【添付資料 14】 受入状況にかかる資料（2 月 27 日配膳室等調査対象）

No	保 11				
保育園名		漆田保育園			
現況給食方式	センター		配膳室床仕様		乾式
	0-1歳児用給食:単独調理方式		調理場方式		ウェット式
調査実施日	平成22年9月29日		連絡先		担当教諭

No	21						
学校名		東部中学校					
現況給食方式		センター		配膳室床仕様		乾式	
調査実施日		平成22年10月14日		連絡先		担当教諭

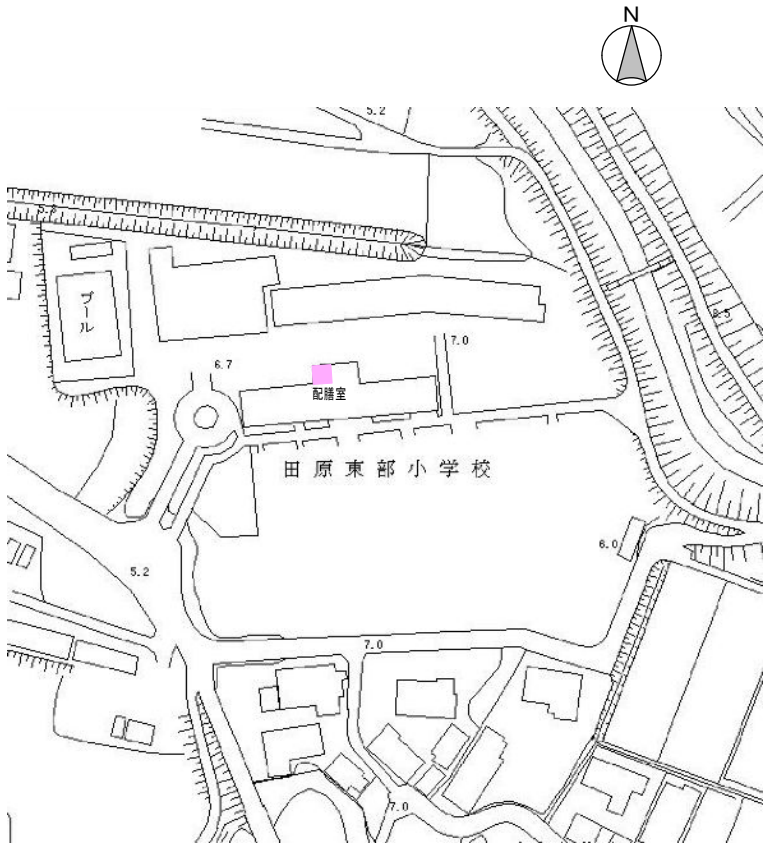
1.現況の給食方式について	備考
配膳室へ搬入された配送コンテナから児童が直接取出し、各教室へ手運びします。	
2.必要と思われる主な改築内容	
3の検討結果による。	
3.その他検討を要する事項	
1)廊下出入口の網戸の閉まりが悪く隙間ができる為修繕した方が良いと思われます。 (内部写真*1) 2)手洗いとシンクが兼用の為、手洗いを設置した方が衛生的に良いと思われます。 (内部写真*2) 3)配膳室に職員がいない場合は業者が入る事があるとのことですが、業者用の手洗いを設置した方が衛生的に良いと思われます。 4)コンテナ搬入口に網戸が設置されていないので、搬入口を開放して使用する場合は、網戸を設置した方が衛生的に良いと思われます。(内部写真*3)	
4.学校からの伝達	
配送トラックのリフトを使用して配送コンテナを降ろすときに危険だと感じています。	
5.その他

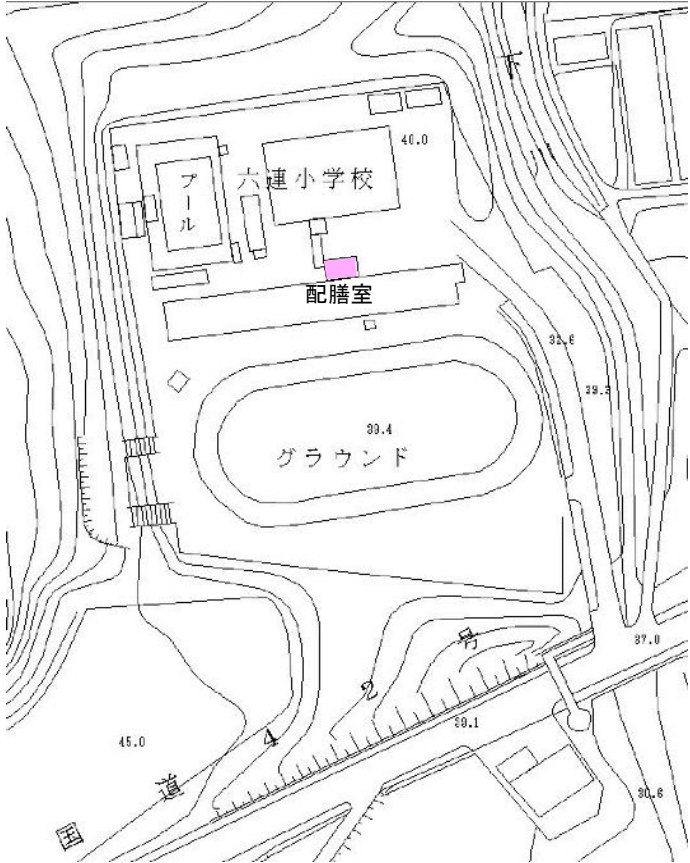
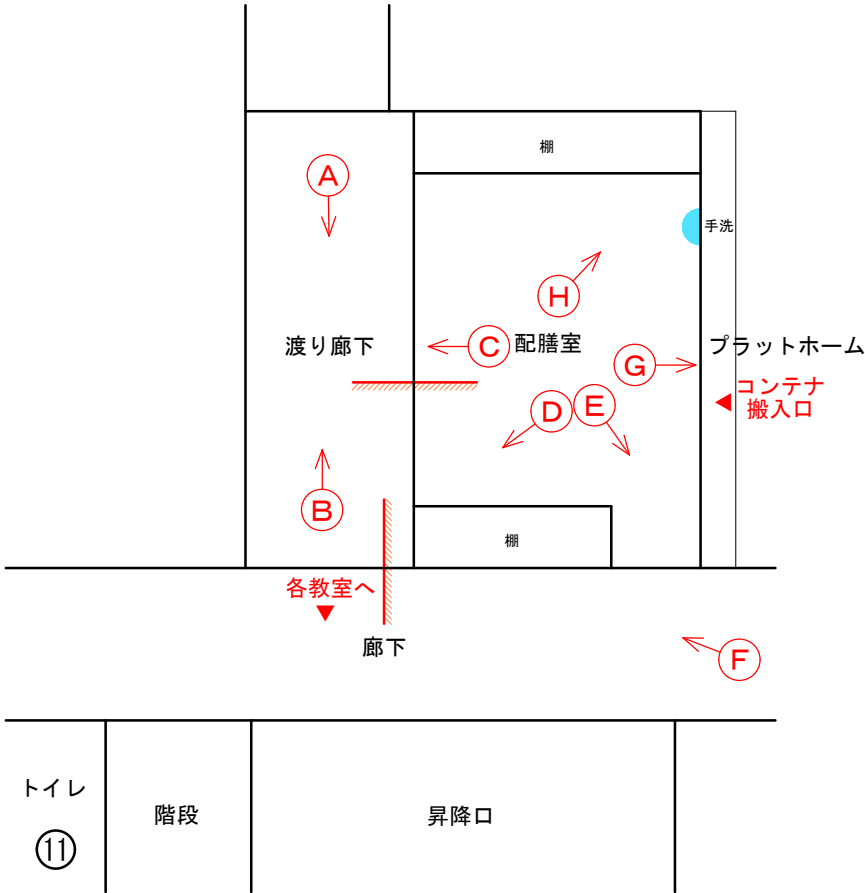
1.現況の給食方式について	備考
配膳室へ搬入された配送コンテナから直接児童が取出し手運びにて各教室に運んでいます。	
2.必要と思われる主な改築内容	
3の検討結果による。	
3.その他検討を要する事項	
1)廊下出入口の扉及びパン搬入口引違い窓に網戸が有りません。出入口扉や引違い窓を開放して使用する場合は網戸を設置した方が衛生的に良いと思われます。 (内部写真*1) 2)手洗いとシンクが兼用の為、手洗いを設置した方が衛生的に良いと思われます。 (内部写真*2) 3)配膳棚周り及び配膳棚内部に塗装が剥がれている部分が有りますので、修繕した方が衛生的に良いと思われます。(内部写真*3) 4)換気設備が設置されていますが、可動時の騒音がひどい為、使えない状態ですので、修理若しくは取替えをした方が良いと思われます。(内部写真*4) 5)現在も配膳室にて配送コンテナから直接生徒が食缶等取出し手運びしていますが、学校は、配膳室が狭く、出入口及び廊下巾も狭い為、児童がぶつかり、危険だと感じていますので、可能であれば何らかの対応をした方が良いと思われます。	
4.学校からの伝達	
・配膳室が狭く、出入口及び廊下巾も狭い為、児童がぶつかり、危険だと感じています。	
5.その他
